**PIECE 8 : AVIS DES SERVICES CONSULTES
DANS LE CADRE DE LA DEMANDE
D'AUTORISATION ET REPONSES ASSOCIEES**

**EXPLOITATION DES EAUX SOUTERRAINES A DES FINS
GEOOTHERMIQUES – RENOVATION DE L'HOTEL DE VILLE
D'ANNECY (74)**

**REPONSES DU MAITRE D'ŒUVRE AU SERVICE DES EAUX DU GRAND
ANNECY EN DATE DU 11/02/2026**

**INTERFACE GEOTHERMIE / MICROTUNNELIER TOURNETTE -
PAQUIER**

Cf extrait ci-dessous du plan d'exécution du microtunnelier Tournette – Paquier sous intitulé « LOT1-PLA-1031-C - Vue en plan et profil en long microtunnelier - Tir courbe ».

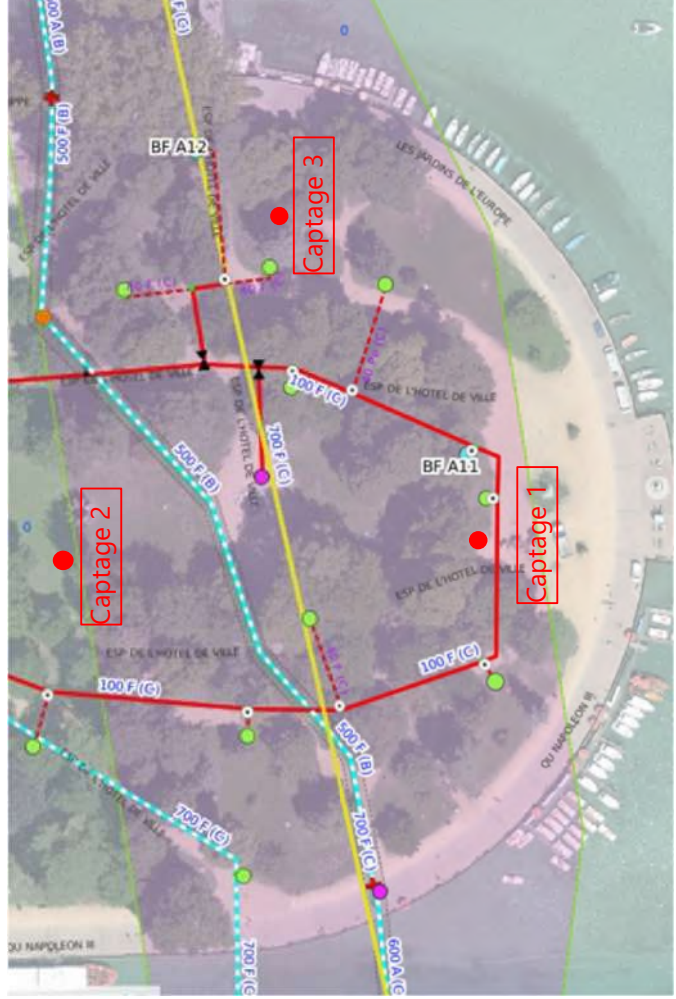
Sur la zone des forages de captage, il est prévu des travaux microtunnelier pour une canalisation AEP.

- que ces travaux sont bien pris en compte
- les dispositions pris en compte (travaux de forage après ces travaux ? décalage des sondages hors zone rose ?)
- dans le cas d'un décalage des sondages je vous demanderai de me fournir la localisation des captages à jour

Pour donner suite à la réunion de clarification du 11/02/2026 pour laquelle, Ville D'Annecy, Grand Annecy et MOE sont représentés, nous confirmons que les forages et canalisations prévus pour l'installation de géothermie de l'hôtel de ville sont hors emprise du tracé du tunnelier.

Lors de la clarification du jour, il a également explicité que la zone hachurée en rose est une zone sans intervention en surface pour les travaux du tunnelier rendant les interventions de forage possible.
